## Vysvetlenie informácií č. 2

Vzhľadom na skutočnosť, že obstarávateľovi spoločnosti MH Teplárenský holding, a.s. boli doručené žiadosti o vysvetlenie údajov uvedených v súťažných podkladoch pre verejnú súťaž č. VS BAT 1 pre predmet zákazky „**Akumulácia tepelnej energie v závode Bratislava východ**“ (ďalej len „**verejná súťaž**“), ktorá bola vyhlásená zverejnením oznámenia o vyhlásení verejného obstarávania v Úradnom vestníku EÚ č. S 246 zn. 2023/S 246-00776051 dňa 21. decembra 2023 a vo Vestníku verejného obstarávania č. 256/2023 zn. 39585 – MSP dňa 22. decembra 2023 (ďalej len „**oznámenie**“), poskytujeme Vám v zmysle článku 10 súťažných podkladov k verejnej súťaži (ďalej len „**súťažné podklady**“) nasledujúce vysvetlenie.

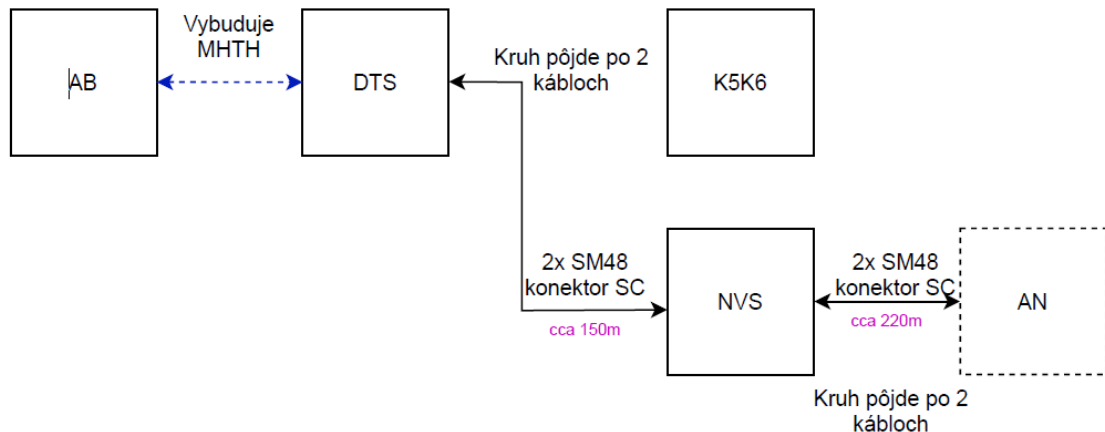
Vo výkaz-výmere PS44 sa v pol.1.1 uvádza „rozdávateľ optickej siete FO.AN“ a rozvádzač optickej siete FO.TIS“. Predpokladáme, že rozvádzač optickej siete FO.AN“ bude umiestnený v rozvodni akumulácie.

Otázka: Skutočne požadujete aj nový rozvádzač optickej siete FO.TIS a vybudovanie novej optickej kostrovej siete, keď sa s nimi uvažovalo až v rámci nového kogeneračného zdroja?

Ak áno, tak môžete upresniť, kde sa má umiestniť nový rozvádzač optickej siete FO.TIS a ktoré objekty má spájať nová kostrová sieť už v rámci projektu akumulácie?

Ak nie, tak môžete upresniť do ktorého objektu teplárne východ sa má nová optická sieť akumulácie pripojiť?

Obstarávateľ uvádza, že umiestnenie rozvádzača optickej siete FO.AN požaduje v zmysle bodu 2.21 technickej správy arch. č. 22P0013.44-SRs (súbor „22P013.44.SR\_TS-R2\_DSP\_AKUM.pdf“ v adresári „22P013\_DSP\_TpV\_Akumulacia\E. PREVADŽKOVE SUBORÝ \PS 44 - ASR A KONTROLY PREVADŽKY“ podkladovej dokumentácie) v strojovni akumulácie.

Obstarávateľ požaduje aj nový rozvádzač optickej siete FO.TIS a vybudovanie novej optickej kostrovej siete v zmysle bodu 2.21 technickej správy arch. č. 22P0013.44-SRs (súbor „22P013.44.SR\_TS-R2\_DSP\_AKUM.pdf“ v adresári „22P013\_DSP\_TpV\_Akumulacia\E. PREVADŽKOVE SUBORÝ \PS 44 - ASR A KONTROLY PREVADŽKY“ podkladovej dokumentácie).

Obstarávateľ pre úplnosť uvádza, že v tejto súvislosti do prílohy A k vzoru zmluvy o dielo doplnil text aj so schémou novej optickej siete nasledovne:

*V rámci projektu bude vybudovaná nová backbonová optická kostrová kruhová sieť. V projekte AN bude vybudovaný prepoj medzi strojovňou AN a nová výmenníková*

stanica (NVS) (cca 220 m), NVS a serverovňou velín Dispečing teplárenských sústav (DTS) (cca 150 m) schematicky zobrazené nasledovne:

- 2x SM48 znamená 2 optické káble a každý z nich bude mať 48 vlákien - Single mode
- vlákna budú ukončené konektorom SC
- ukončenie bude v stojovni AN, na NVS a v serverovni velín v optických vaniach, v prípade potreby je potrebné dodať aj príslušne switche a prepojujacie optické káble

- 2x SM48 (t. j. dva optické káble, každý po 48 vlákien – single mode)
- vlákna budú ukončené konektorom SC v optickej vani
- ostatné príslušenstvo
- 2x backboneový switch, ktorý bude umiestnený v serverovni velín na DTS
- ďalšie sieťové prvky, ak to aplikácia vyžaduje
